改善箇所説明図

変速ユニットを上面から見た図

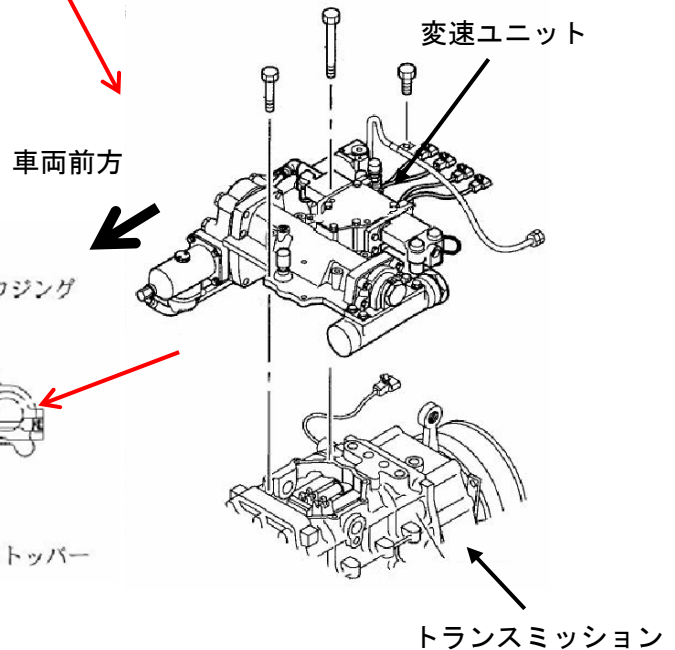
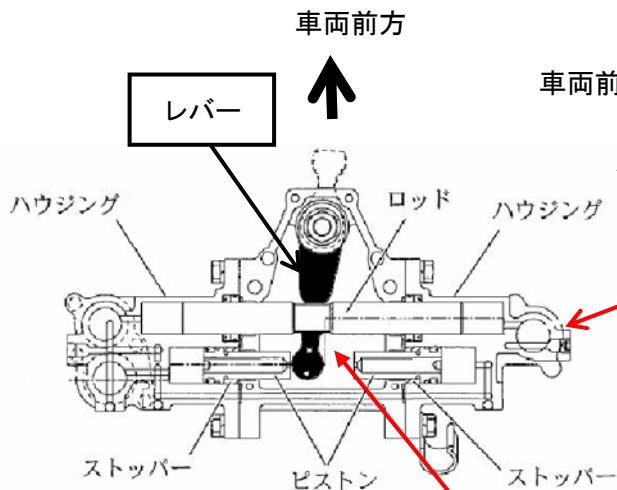
基準不適合発生箇所

トランスミッションの変速操作を行う変速ユニット内のレバーの製造工程が不適切なため、当該レバーに微細な亀裂が生じているものがある。そのため、そのまま使用を続けると、当該レバーが折損し、変速不能となり、最悪の場合、走行不能となるおそれがある。

改善措置の内容

全車両、変速ユニットの製造番号を確認し、対象のものはレバーを良品と交換する。

注：□ は交換部品を示す。
